# **Anmerkungen zur Alternativen- und Gemeinwohlprüfung bezüglich der geplanten Beseitigung der Lacomaer Teichlandschaft**

Potsdam, 8.1.2007

**landesbüro**  
anerkannter Naturschutzverbände GbR

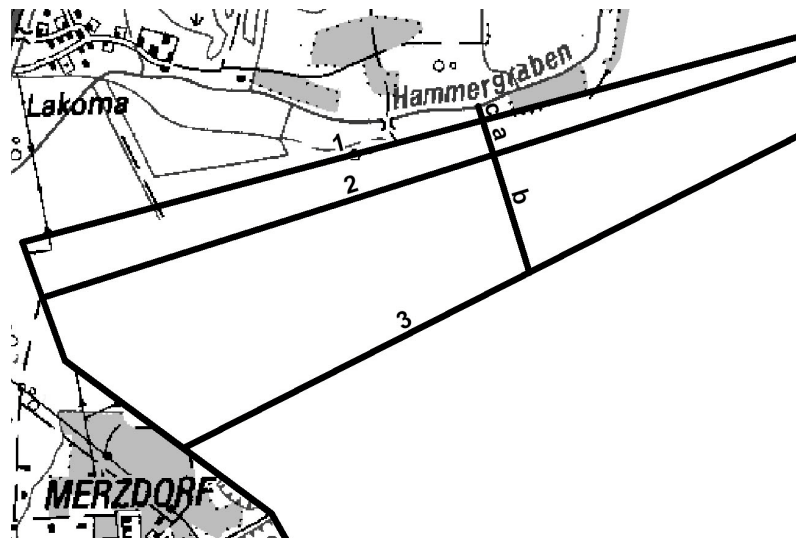
Deutlich wird dies, wenn man anhand der o.g. Übersichtskarte des HBP 2005/2006 den bisherigen Tagebaufortschritt ins Verhältnis zum noch bestehenden Abstand setzt. Da die Abbauscheibe des Hauptbetriebsplanes näherungsweise einem Kreissegment entspricht, ist die vom Tagebau überstrichene Fläche proportional zum Abstand am engsten Punkt zum Hammergraben. Die Skizze verdeutlicht diesen Ansatz.

Im Bereich der engsten Stelle zum Hammergraben liegen die Linien 1 und 3 etwa 450 m auseinander. Für einen Abbaustand im November 2006 ( $b=125$  m) beträgt das Verhältnis der seit Januar 2005 überbaggerter Fläche zu noch (ohne Gewässerstilllegung) verfügbarer Fläche etwa 2,6 : 1. Setzt man für den weiteren Betrieb also den durchschnittlichen Tagebaufortschritt der vorangegangenen 22 Monate an, so kann ab November 2006 noch 8,8 Monate in der durchschnittlichen bisherigen Geschwindigkeit gearbeitet werden, bis der

Annähernd gleichmäßige Lagerstättenverhältnisse ebenfalls vorausgesetzt, können noch ca. 3,2 Millionen Tonnen gewonnen werden. Dies ist als Indiz dafür zu werten, dass seitens des LBGR der Vorrat zum Jahresende 2006 zu gering, die vom Vorhaben abhängige Kohlegewinnung aber überhöht angegeben wurde, weil diese Zahlen nicht – wie suggeriert werden sollte – identisch sind. Andernfalls würde der genehmigte Hauptbetriebsplan 2005/2006 nicht mit der Vorhabensbeschreibung der Variantendarstellung (11,5 Mio. t in 2005-06) übereinstimmen.

Abb.: Verringerung des Vorratsverlustes bei Erhalt der Lakomaer Teiche (Prinzipskizze)

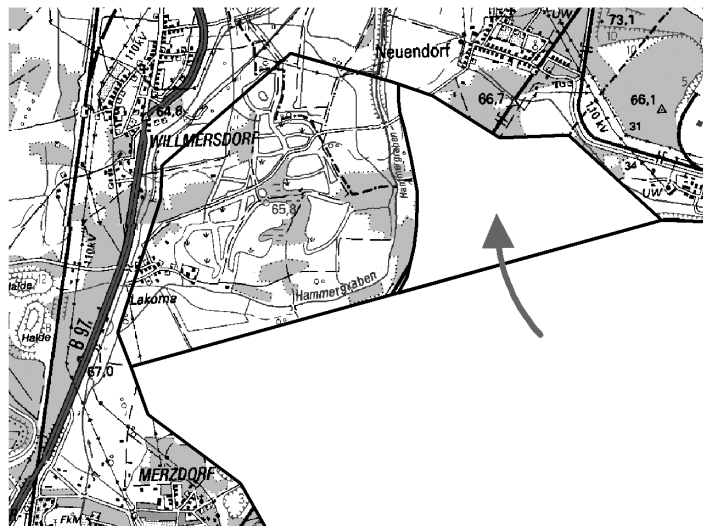
Es bestehen darüber hinaus weitere Möglichkeiten, im Falle eines Erhaltes des FFH-Gebietes das Auslaufen des Tagebaues bergtechnisch so abzuändern, dass eine maximale Ausnutzung vorhandener Rohstoffe ohne Zerstörung des Gebietes erfolgt.

Die Prinzipskizze verdeutlicht diese Möglichkeiten, die durch von VE-M unabhängige Fachleute zu prüfen gewesen wären. Hierdurch kann sich eine weitere Verringerung des Vorratsverlustes bei Erhalt der Lakomaer Teichlandschaft, wie auch eine Verlängerung des Beschäftigungseffektes ergeben.

Zur Umsetzung einer solchen Variante kann nach gründlicher Prüfung auch aus Sicht der Umweltverbände eine Befreiung von den Verboten des Landschaftsschutzgebietes in Frage kommen, sofern weitere nötige Infrastruktur (Entwässerungsbrunnen etc.) weitestgehend östlich der FFH-Gebietsgrenze eingeordnet wird und das FFH-Gebiet nicht weiter beeinträchtigt wird.

Abb.: zwei Bereiche bereits eingezogener Abbaukanten des Tgb. Cottbus-Nord

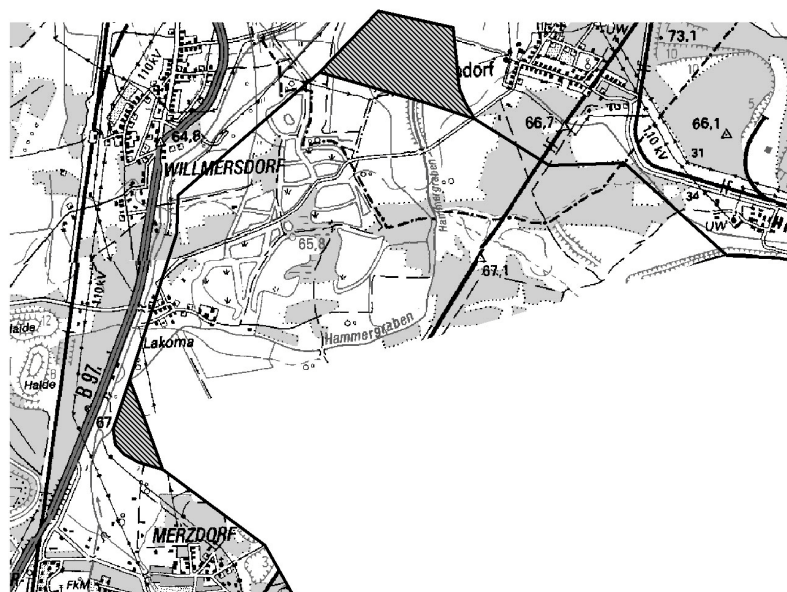
Vergleicht man die Umriss des geplanten Tagebaus mit denen des ursprünglichen Rahmenbetriebsplanes Tagebau Cottbus-Nord vor dessen Abänderung im Jahre 1996, so drängt sich die Vermutung auf, dass die Nutzung derart verkürzter Tagebaustrossen bergtechnisch ohne weiteres beherrschbar sein müßte. Anderenfalls wäre sie schwerlich Gegenstand eines genehmigten Rahmenbetriebsplanes geworden. Die Bereiche der 1996 eingezogener Abbaukanten sind in der Abbildung dargestellt, vgl. auch PFA, Variantenprüfung, Anhang 7, S.7)
